Sinadoc 35327/2023

**Oggetto:** SUAP 2951/2023 - **Comune di Carpi**  
**Procedimento Unico, ai sensi dell'art.53 della LR 24/2017 e s.m.i., per**  
**“Nuova costruzione sottopasso ciclopedonale con richiesta di variante urbanistica”**  
Richiedente: FONDAZIONE CASSA DI RISPARMIO DI CARPI  
**PARERE TECNICO AMBIENTALE**

#### **Planimetria di progetto sottopasso**

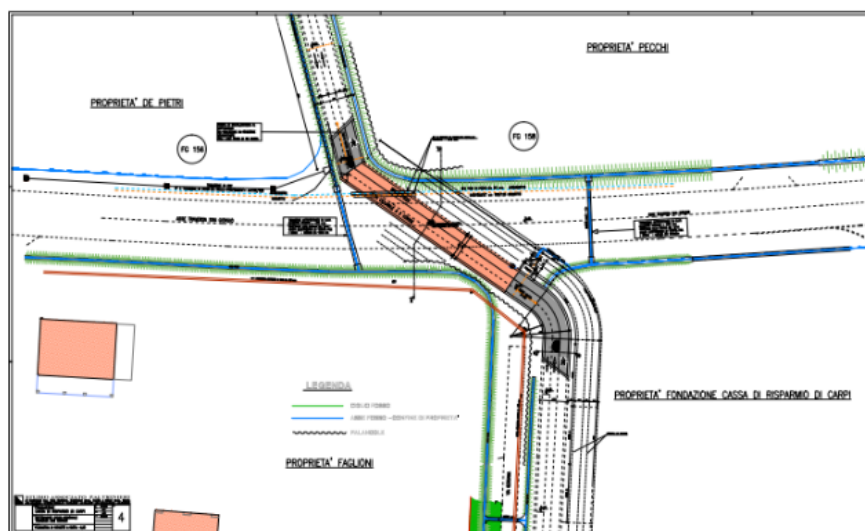
- *Si richiede la deviazione a monte della rampa di discesa lungo Via Bersana, anziché a valle lungo Via Bassa come proposto in progetto, in modo da mantenere il corso della Fossetta il più possibile lungo la sua attuale sede demaniale e non interessare proprietà private su cui dovrebbe gravare la servitù di passaggio; si richiede, inoltre, il tombamento della Fossetta Due Ghisole per tutto il tratto in adiacenza al manufatto del sottopasso.*
- *Si richiede la presentazione del progetto esecutivo, per calcolo sezione tombamento, con rilascio della concessione per la realizzazione dell'opera.*

**Al fine di prevenire l'interferenza con la falda superficiale, la struttura del sottopasso (32 metri lineari e una variazione di quota dal piano campagna compresa tra 0 m e - 2.50 m), come proposto nella progettazione, dovrà essere realizzata in cemento armato e l'involucro dovrà essere perfettamente impermeabilizzato anche mediante inserimento di altri materiali impermeabili.**

**Gli interventi da realizzare sul sistema dei fossi di scolo delle acque meteoriche dovranno essere concordati con il Consorzio di Bonifica Emilia Centrale. Rispetto all'intervento richiesto sulla Fossetta Due Ghisole, si chiede di valutare la possibilità che il progetto esecutivo da presentare per tombamento contempli la possibilità di posizionare un pozzetto d'ispezione da utilizzare in caso di inconvenienti ambientali che possano interessare il medesimo corpo idrico.**
